## Avis de rappel MESURE IMMÉDIATE REQUISE

**Certains modèles de Ceintures pour monteurs de lignes 2D et 4D Seat Belt<sup>MC</sup> DBI-SALA<sup>®</sup> 3M<sup>MC</sup> Conformes à la section 6.2 de la norme Z259.1-05 de l'Association canadienne de normalisation (CSA) et à la norme F887-13 de l'ASTM.**

Ceinture de travail pour monteurs de lignes 2D à boucles à ardillon

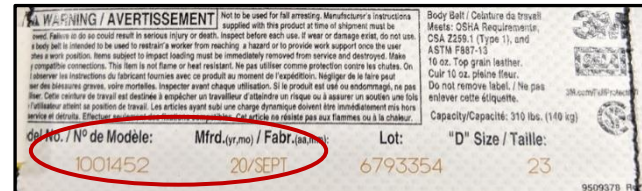
Dans le cadre de l'engagement continu de la Protection contre les chutes 3M à produire des équipements de sécurité et de protection individuelle de haute qualité, nous effectuons régulièrement des essais sur nos produits. Récemment, lorsque nous avons effectué des essais sur certains modèles de Ceintures pour monteurs de lignes 2D et 4D Seat Belt<sup>MC</sup> Delta<sup>MC</sup> DBI-SALA<sup>®</sup> 3M<sup>MC</sup> (voir les images à droite) nous avons obtenu des résultats défavorables pour quelques unités. Ces ceintures pour monteurs de lignes sont homologuées selon diverses normes, mais ce rappel s'applique spécifiquement à la conformité à la section 6.2 de la norme Z259.1-05 de l'Association canadienne de normalisation (CSA) et à la norme F887-13 de l'ASTM. Cette section exige que le système de la ceinture fasse l'objet d'un essai dynamique pour s'assurer que le dernier œillet de la ceinture à boucles à ardillon résistera en cas de mauvaise utilisation ou d'accident impliquant un seul anneau en D connecté. Dans le cadre d'essais internes que nous avons effectués récemment, certains de ces modèles ne respectaient pas cette exigence de l'essai dynamique. Ces ceintures étant étiquetées conformes à la norme de la CSA et à la norme F887-13 de l'ASTM et quelques unités ayant échoué aux essais qui ont été effectués récemment, Protection contre les chutes 3M émet un avis de rappel pour certains modèles 2D et 4D (veuillez consulter les numéros de modèle énumérés ci-dessous) qui ont été fabriqués entre le 19 septembre 2019 et le 30 juin 2020.

conception a été effectuée pour assurer la conformité à cette norme. Tous les produits fabriqués avant et après cette période répondent aux exigences de la norme CSA et de la norme de l'ASTM. Une fois que vous avez confirmé le numéro de modèle, en plus de vous être assuré que la date se situe dans la période touchée, veuillez communiquer avec l'équipe **du Service à la clientèle** de la Protection contre les chutes 3M au 1 833 998-2243. Nous nous organiserons pour que votre ceinture pour monteurs de lignes soit retournée à la Protection contre les chutes 3M. Si elle réussit l'inspection préalable à l'utilisation, nous remplacerons votre ceinture pour monteurs de lignes gratuitement. Si elle ne réussit pas l'inspection préalable à l'utilisation, nous mettrons votre ceinture au rebut et communiquerons avec vous.
